MB360 ACTUALIZACIONES EN PC v0.9.11 (15/01/2025)

El último fw disponible en esta fecha es fw 18.11

MODIFICACIONES EN PANEL BLUETOOTH

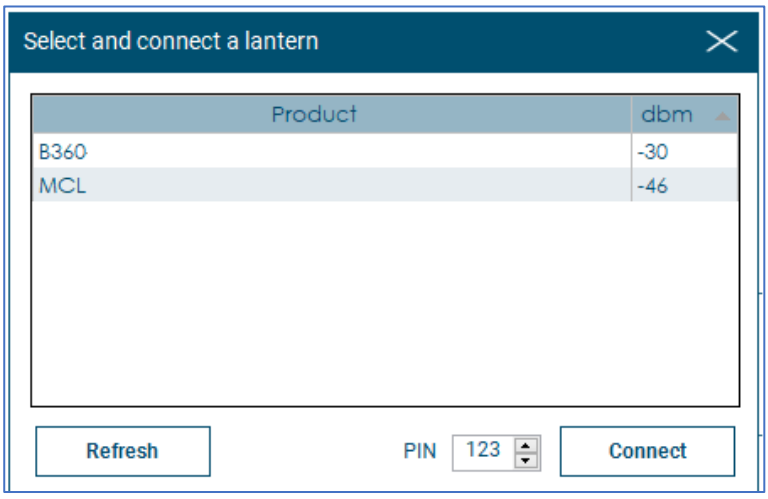
En el panel bluetooth ya no aparecerá la MAC para usuarios básicos, si para PRO. Y no se mostrarán las balizas con menos de -88 dBm.

CAMBIOS EN GSM

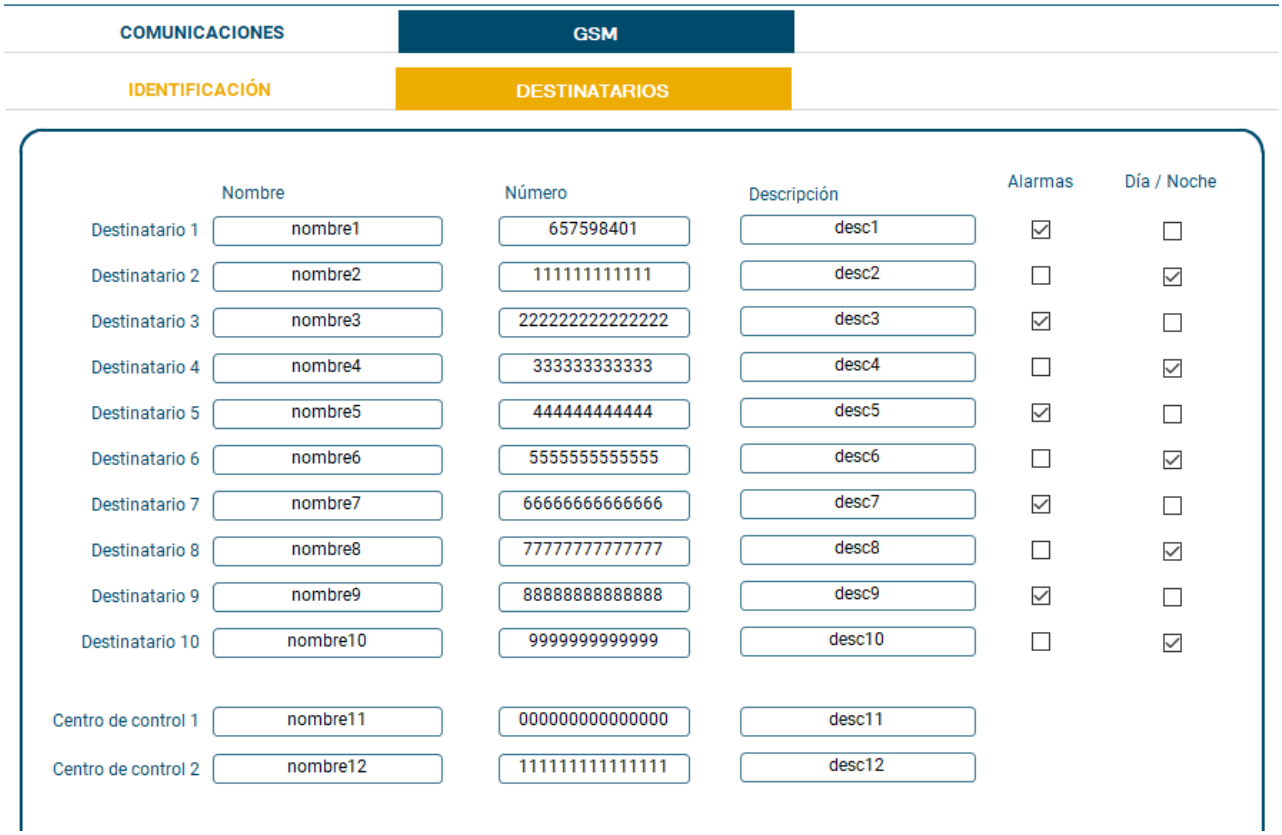
Se han suprimido los cuatro checks del coordinador. El usuario ya no tendrá opción a seleccionar nada.

En un fw nuevo, se considerará siempre que tanto **Alarmas** como **Día/Noche** están activos para ambos coordinadores, siempre que tengan número incluido.

En un fw antiguo, siempre que el coordinar tenga número, se considerará que es un **Destinatario seleccionado**. Y el primero de los dos coordinadores con número se considerará con **Estado automático** ya que solo se puede seleccionar uno al mismo tiempo.

La primera columna, ahora, es la de **Alarmas**. El funcionamiento es el mismo, cinco checks como máximo. En un fw antiguo indicará **Destinatario seleccionado**.

En cambio, en la segunda columna, que antes solo se podía seleccionar 1 destinatario, ahora también se podrán seleccionar cinco destinatarios.

Para no alterar el mapa de memoria, en la posición de memoria antigua, siempre se considera “Ningún destinatario seleccionado”. Así, para un fw antiguo, funcionará como si nada estuviera seleccionado. Y en un fw nuevo **no** se considerará esa posición de memoria. En realidad, para un fw antiguo, la segunda columna (Destinarios y Coordinador) solo se pude seleccionar un check en total. Y como se va a usar uno para uno de los coordinadores, el resto de destinatarios estarán sin seleccionar.

En la nueva posición de memoria se guardarán los destinatarios seleccionados con **Día/Noche**. En un fw antiguo no se considerará esa nueva posición.
